Suðurhólar
Lágreist og aðlögunarhæf byggð

Reykjavík, 24. október 2025
USK25040245

Breyting á deiliskipulagi við Suðurhóla

Athugasemdir og svör

Skýringarmyndir

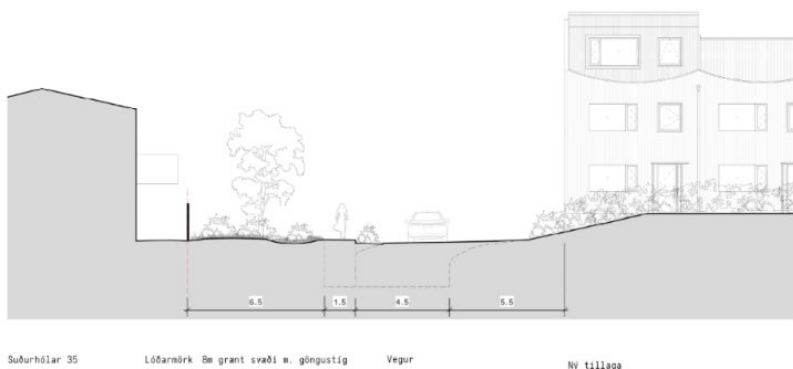
Athugasemdir varðandi bílastæðamál, aukna umferð og nýja innkeyrslu

Gerðar er athugasemdir varðandi aukna umferð á lóðinni með tilkomu nýrra bygginga og íbúaaukningu. Þá eru gerðar athugasemdir varðandi innkeyrsluna að nýju íbúðarbyggðinni, hún liggi of nálægt Suðrhólum 35, einungis 3 metrum og geti skert lífsgæði íbúa. Einnig er bent á áhyggjur af bílastæðum og takmarkanir á bílastæði fyrir gesti.

Svar skipulagsfulltrúa

Gert er ráð fyrir 40 íbúðum á svæðinu og er undir mörkum þess að þurfa að fara í samgöngumat. Bílastæði skulu vera í samræmi við Bíla- og hjólastæðastefnu Reykjavíkur. Hámark 41 bílastæði verða í bílakjallara, 4 gestastæði og 4 aðgengileg stæði. Gerð var breyting á tillögu og nú er innkeyrsla að nýju íbúðarbyggðinni 8 metrum frá Suðrhólum 35 og ætti því ekki að skerða lífsgæði íbúa. Sjá skýringarmynd og prívíddarmynd.

Skuggavarp við núverandi aðstæður og fyrirhuguð skuggavarp

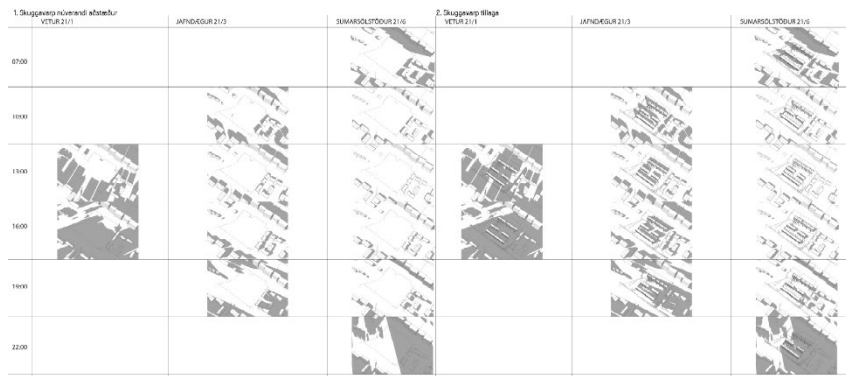
Athugasemdir varðandi birtu- og útsýnisskerðingu

Gerðar eru athugasemdir varðandi hæð húsa og skuggavarp sem myndast af þeim og áhrif þess á íbúa Suðrhóla 35.

Svar skipulagsfulltrúa

Fyrirhuguð byggð varpar ekki auknum skugga á íbúa Suðurrhóla, nema að einhverju leyti eftir kl. 19 á sumarsólstöðum eins og fram kemur á skuggavarpssmyndum.
